**AVIS DÉLIBÉRÉ DE
L'AUTORITÉ ENVIRONNEMENTALE PAYS DE LA LOIRE
CHAUFFERIE DE LA CALIFORNIE À REZÉ ET À BOUGUENAI (44)**

n° PDL-2021-5156

Figure 4: exemple de concentration modélisée : les rejets de SO₂ (source : étude d'impact page 188)

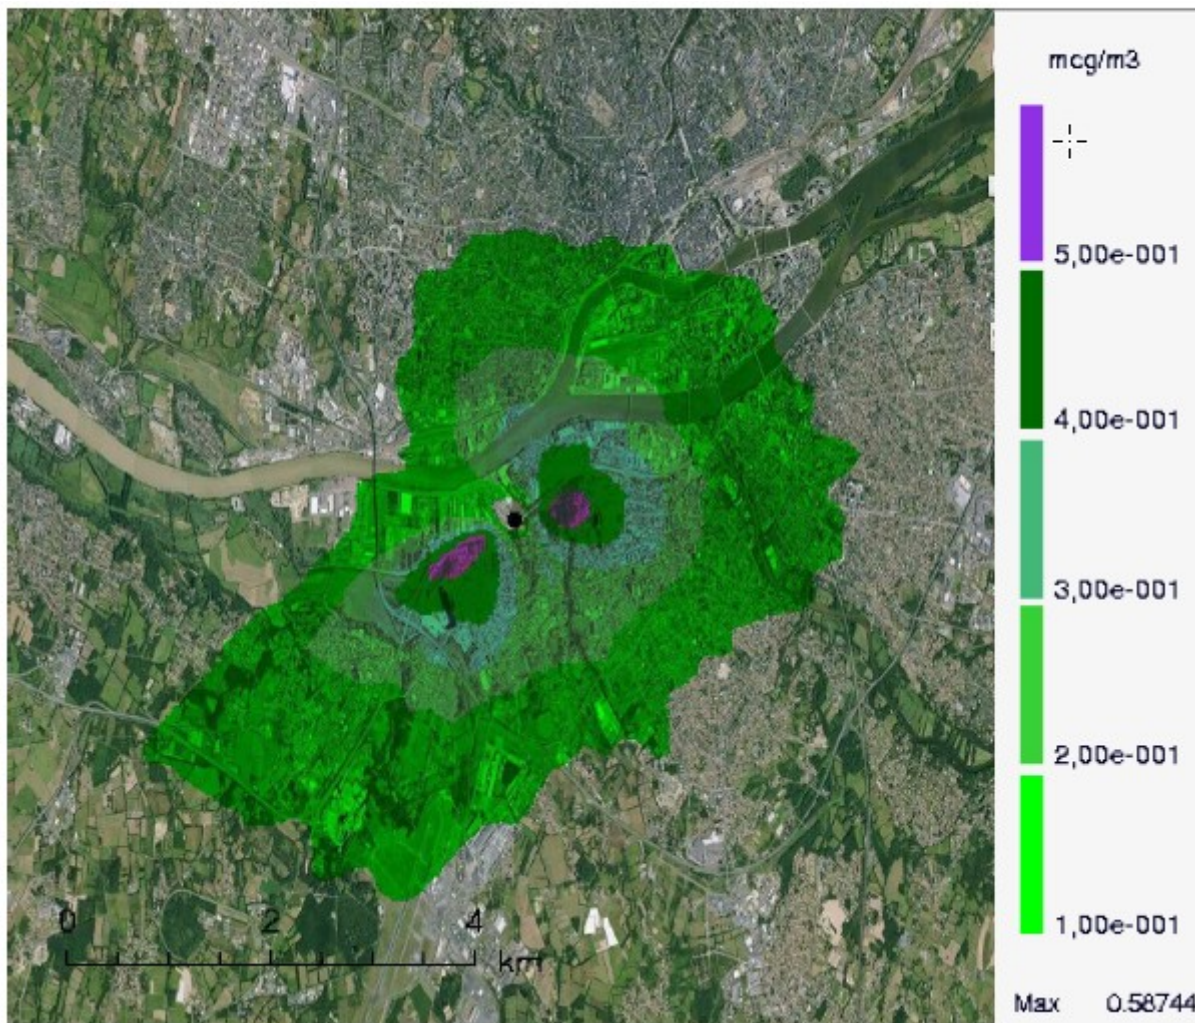
L'étude d'impact vérifie ainsi que l'indice de risque de chaque polluant à seuil est largement inférieur à 1. En revanche, si la majorité des excès de risque individuels sont largement inférieurs à 10⁻⁵, deux sont légèrement supérieurs à ce seuil : ceux concernant le cadmium et le chrome. Le raisonnement est alors affiné pour ces deux métaux, avec une prise en compte d'un fonctionnement de la chaufferie sur une partie de l'année seulement, d'une présence des habitants une partie de la journée dans leur logement et, pour le chrome, en considérant la présence dans les émissions du chrome sous différentes formes alors que seul le risque lié au chrome VI est évalué. Les ERI sont alors inférieurs à 10⁻⁵ également pour ces deux métaux.

Toutefois, cette unité de production est à considérer dans le programme d'équipements constitué également de la chaufferie de Malakoff et du réseau de chaleurs que ces 2 unités alimentent. Il est donc attendu que l'évaluation des risques sanitaires porte sur l'ensemble des émissions et tienne compte également de la pollution atmosphérique de fond sur l'agglomération. Il peut aussi être rappelé que les chaudières des

La MRAe recommande de compléter la méthodologie de l'évaluation des risques sanitaires pour tenir compte, d'une part, au titre des effets de l'ensemble du programme d'équipement, de la dispersion des polluants atmosphériques émis par la chaufferie de Malakoff et d'autre part de la pollution de fond.
